柏崎刈羽原子力発電所 6 号炉及び 7 号炉

追加地質調査結果（敷地近傍）に関するコメント回答

平成 27 年 6 月 26 日

東京電力株式会社

寺尾第1トレンチ展開図

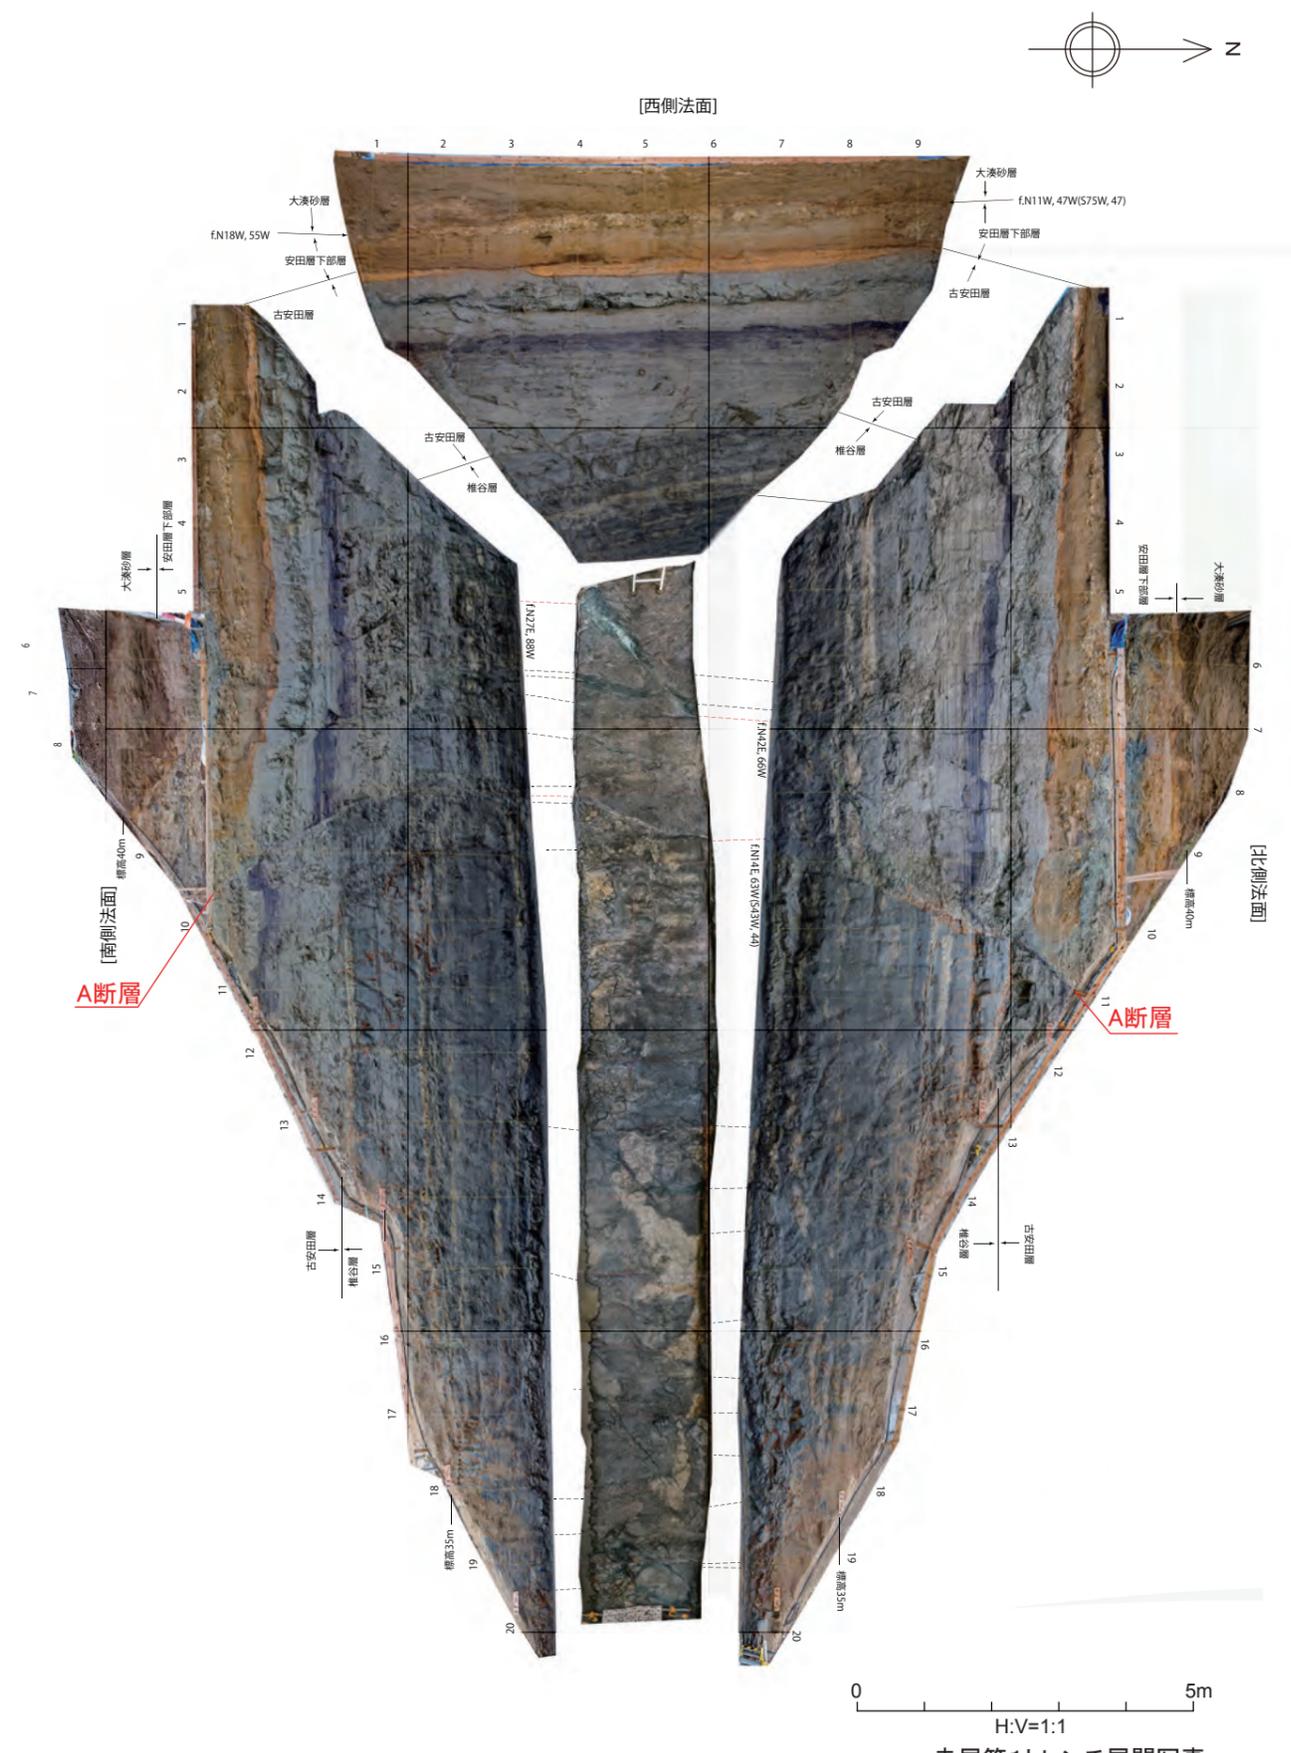
コメ ント	指摘時期
寺尾地点・北2測線・F5断層のボーリングで確認された断層の条線に関する情報を提示すること。	H27/2/27 審査会合
寺尾付近の断層について、層面すべり断層よりも深部の断層の分布について示すこと。	H27/2/27 審査会合
寺尾付近の断層について、応力場の再現なども含めた考察をすること。	H27/2/27 審査会合
寺尾の正断層が地滑りであるならば、山側へすべっていることが理解しづらい。	H27/3/17 現地調査
寺尾のトレンチ北壁面で、A断層が上に凸の形状を呈している解釈を説明すること。	H27/3/17 現地調査
寺尾のA断層などの正断層がどのような規模で生じているか検討すること。	H27/3/17 現地調査
寺尾のトレンチにおける安田層下部層や大湊砂層の断層変位量を追記すること。	H27/3/17 現地調査

- ・概ね西傾斜の正断層群が確認され、それらの中には大湊砂層に変位を与えるものが確認された。
- ・断層は北側法面と南側法面とで、必ずしも連続しない。
- ・断層面の走向・傾斜及び条線方向から、断層は左横ずれ成分を伴う正断層であると考えられる。
- ・最も変位量の大きな断層はA断層であることが確認された。
